MBA45D2NF

28560

Przewodnik Dokumentacji Technicznej

0999342: Aluminium separator dimentions

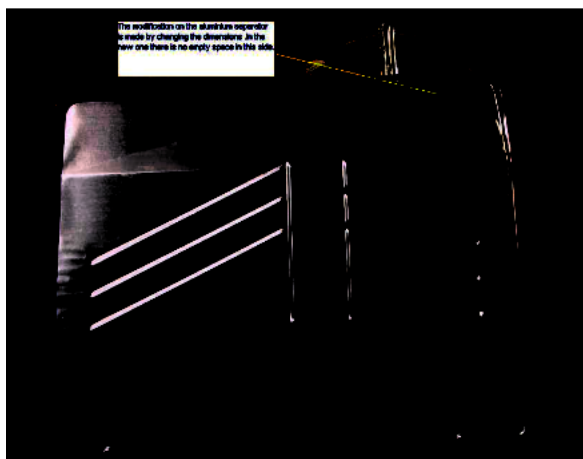
Modification on the aluminium separator is made by changing the dimentions. On the new one there is no empty space at the corner. Spare part code remain the same.

0999344: length of rezistance

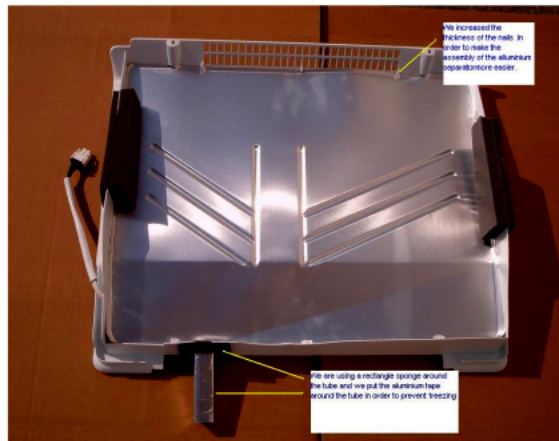
Length of rezistance which is placed on aluminium separator has been increased.
